Juli 2022

10 Meter Anschlusskabel, 8-adrig (VNZ80185) – Änderung der Farben einzelner Kabellitzen

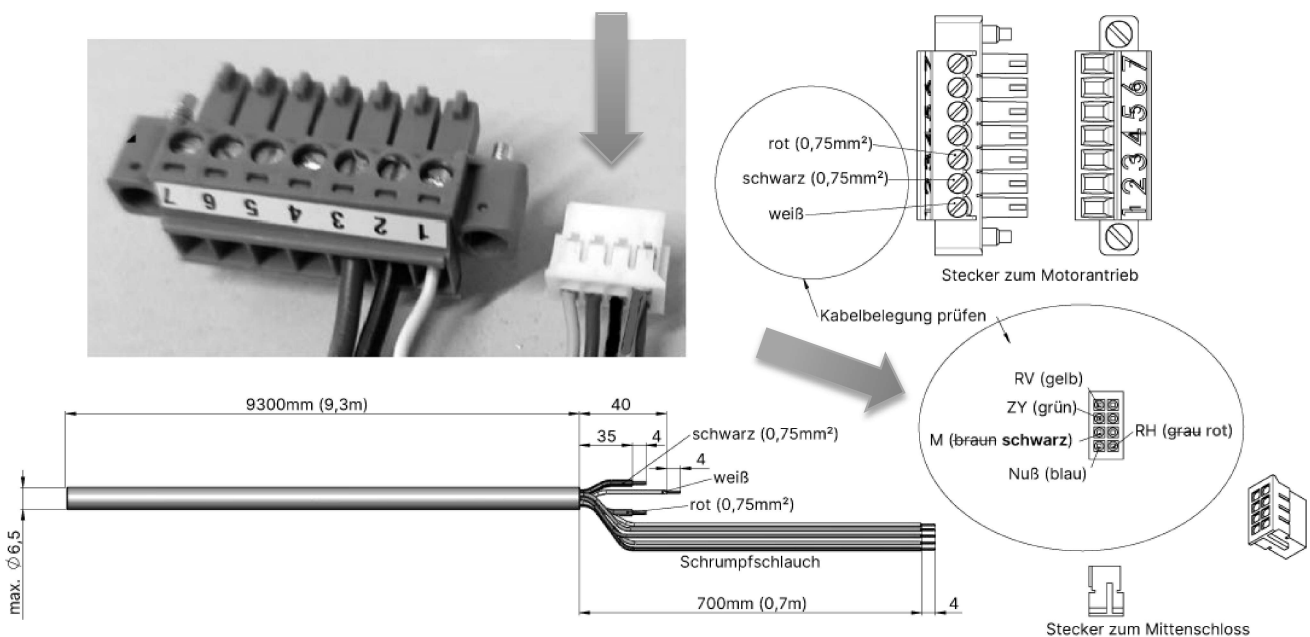
Aufgrund von Lieferengpässen sind wir gezwungen, bis auf Weiteres Anpassungen an o.g. Kabel vorzunehmen.

Die Farbbelegung von zwei Farblitzen für den Stecker zum Mittenschloss wird wie folgt geändert:

- M – bisher: **braun** -> neu: **schwarz**
- RH – bisher: **grau** -> neu: **rot**

Kabelbelegung vom Stecker zum Mittenschloss (NEU)

Gelb 0,22qmm: Riegel ausgeschossen
yellow: deadbolt locked

Grün 0,22qmm: Zylinder
green: cylinder

Schwarz (Braun) 0,22qmm: GND (C)
Black (brown): GND (C)

Blau 0,22qmm: Drücker
blue: lever-handle

Rot (Grau) 0,22qmm: Riegel eingeschlossen
Red (grey): deadbolt unlocked
